#### Joint Meeting of Experts on the Regulations annexed to the European Agreement concerning the International Carriage of Dangerous Goods by Inland Waterways (ADN) (ADN Safety Committee)

#### Twenty-eighth session

### **Comments of the Austrian delegation on ECE/TRANS/WP.15/AC.2/2016/21 and Corr.1, Proposals to implement the new zone concept in ADN**

## Zoneneinteilung

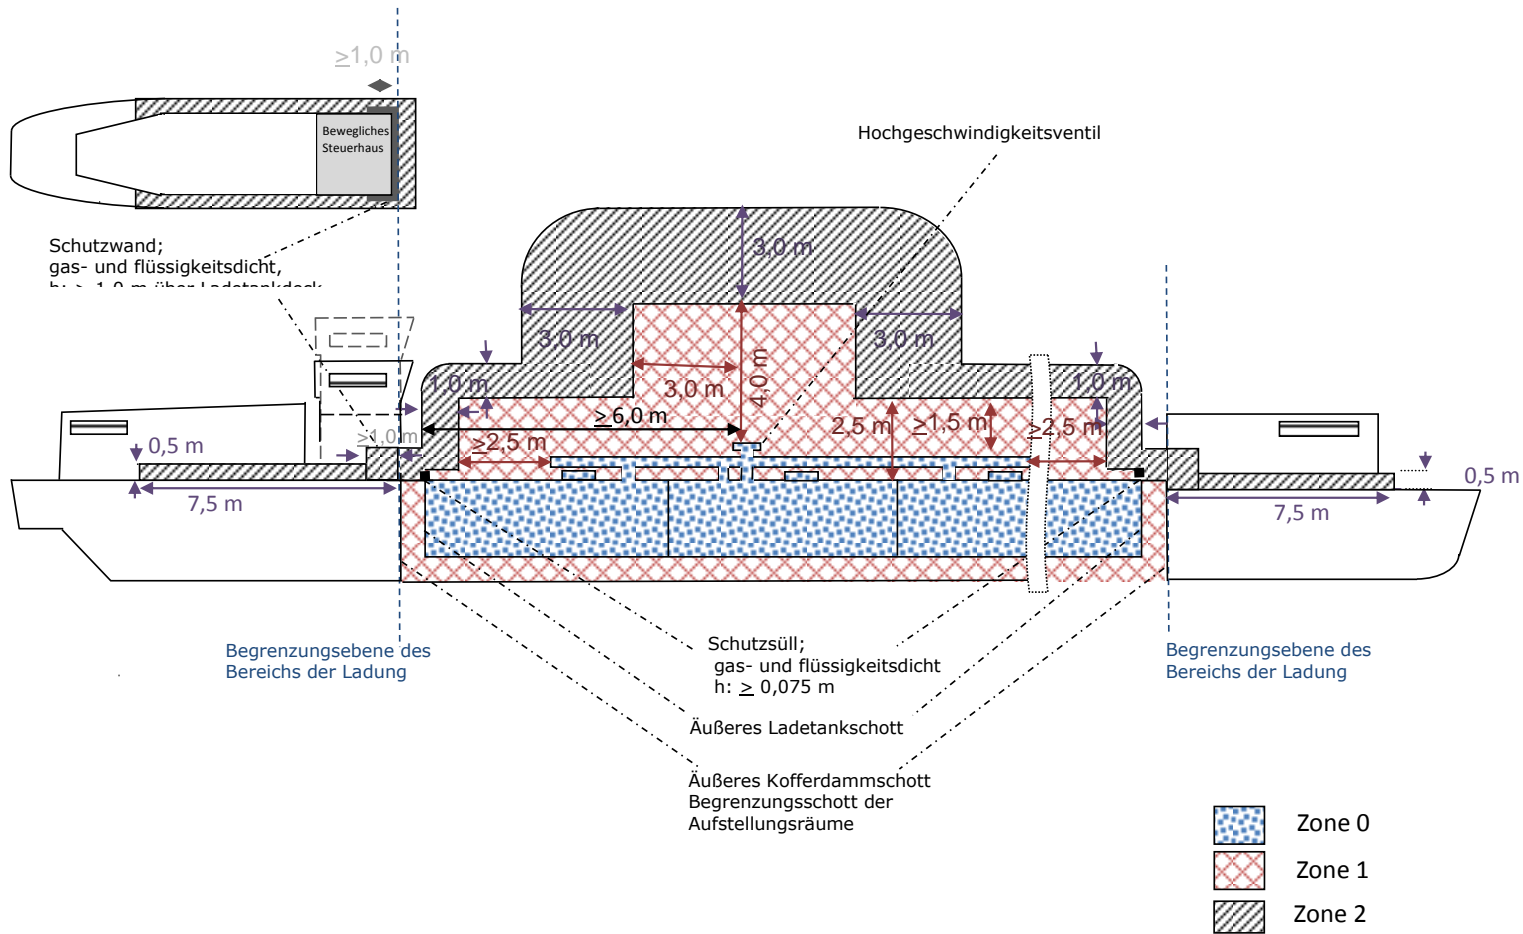
The protective coaming can be situated at the height of the outer cargo tank bulkhead (see drawing zoning) but maximum at a distance of 0.6 m to the outer cofferdam bulkhead or hold end bulkhead. The protection wall has always to be situated at the height of the boundary plane of the cargo area.

Does that mean that the low liquid tight coaming might be situated behind the high liquid and gas tight wall?

Zone 1: "at least" has to be deleted in "Up to a distance of at least 1.6 m to the boundary plane of the cargo area the height is 2.5 m above deck." The current wording would allow to use a higher distance and that would reduce the extent of Zone 1.

"Whereas every opening in zone 0 except the high velocity vent valve has to be surrounded cylindrically by at least 2.5 m zone 1": What's the height of this cylinder? Is it a vertical or horizontal cylinder?

**Comment [BB11]:** Die Skizze stellt nicht dar, für welche Stoffe Explosionsschutz gefordert wird.
